Notification de sécurité produit URGENTE

Séries **Azurion** et **Allura Xper**

Risque de perte des mouvements mécaniques et de chute du chariot FlexMove avec arceau

Juin 2023

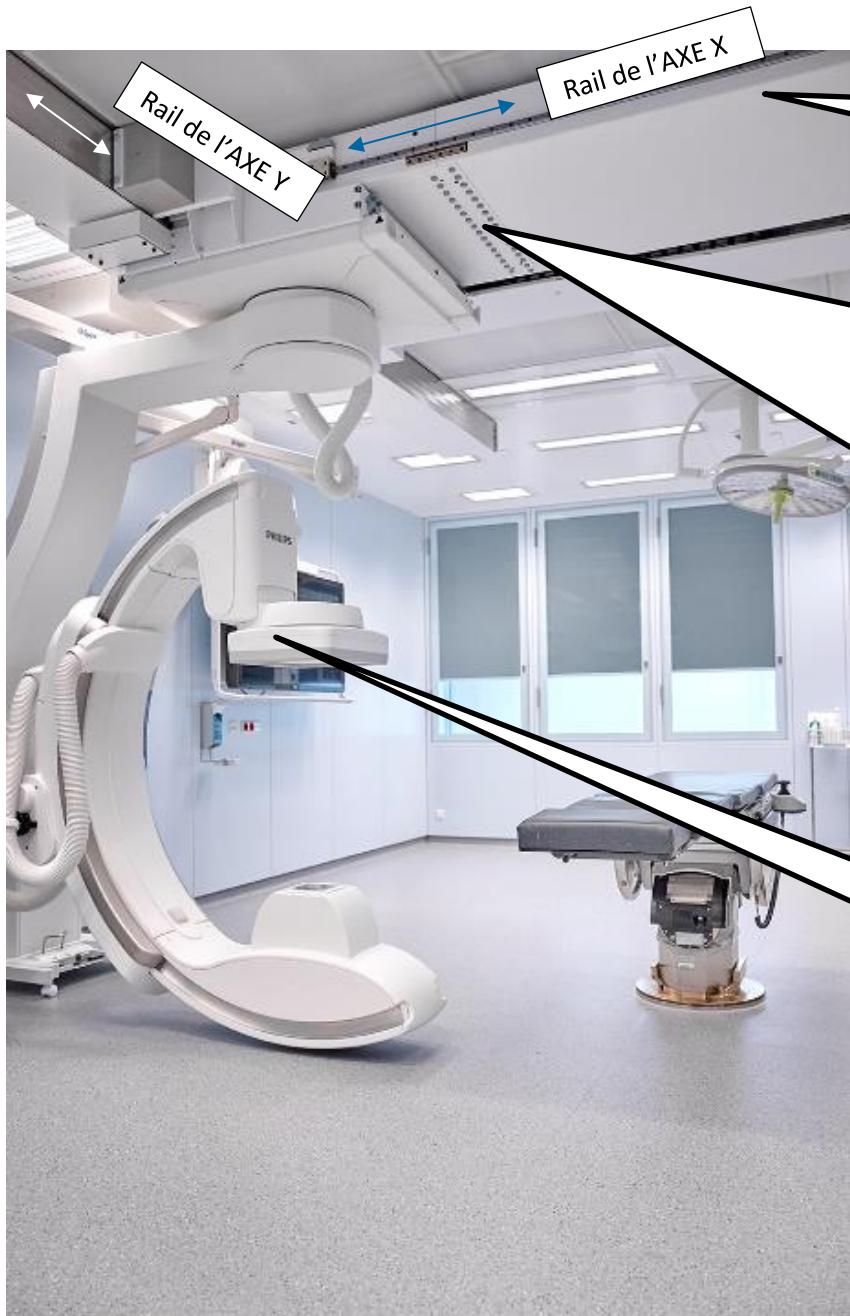
Philips a identifié qu'en raison des forces exercées pendant le mouvement de l'arceau des systèmes Azurion et Allura, les boulons qui maintiennent le chariot FlexMove peuvent se desserrer et/ou céder, et des fissures peuvent apparaître sur le chariot FlexMove (voir Figures 1, 2 et 3).

Des fissures peuvent apparaître dans un ou plusieurs coins autour de la traverse, comme illustré sur la photo ci-dessous

- Vérifier l'absence de fissures sur le chariot FlexMove
- Vérifier que les boulons du chariot FlexMove sont correctement fixés
- Remplacer les boulons desserrés et ceux qui ont cédé.
